**Всемирный форум для согласования правил
в области транспортных средств****164-я сессия**

**Соглашение 1958 года – Рассмотрение проектов поправок
к существующим правилам, представленных GRSG****Предложение по поправкам серии 03
к Правилам № 34 (предотвращение опасности
возникновения пожара)****Представлено Рабочей группой по общим предписаниям,
касающимся безопасности***

"Образец В

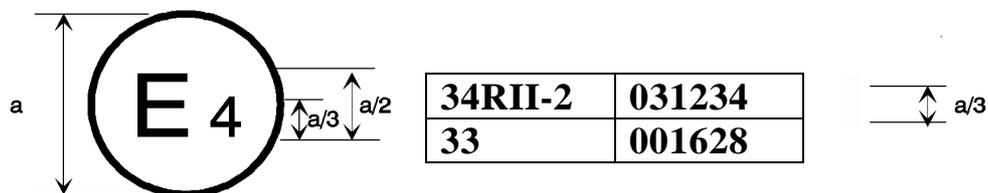
Приложение 2, образец В изменить следующим образом:

Приведенный выше знак официального утверждения, проставленный на транспортном средстве, указывает, что данный тип транспортного средства официально утвержден в Нидерландах (E4) на основании Правил № 34, части I или IV и II-1, и Правил № 33*. Номера официального утверждения указывают, что на момент предоставления соответствующих официальных утверждений Правила № 34 включали поправки серии 03, а Правила № 33 оставались в их первоначальном варианте.

Приведенный выше знак официального утверждения, проставленный на транспортном средстве, указывает, что данный тип транспортного средства официально утвержден в Нидерландах (E4) на основании Правил № 34, части I или IV и II-2, и Правил № 33*. Номера официального утверждения указывают,

что на момент предоставления соответствующих официальных утверждений Правила № 34 включали поправки серии 03, а Правила № 33 оставались в их первоначальном варианте".
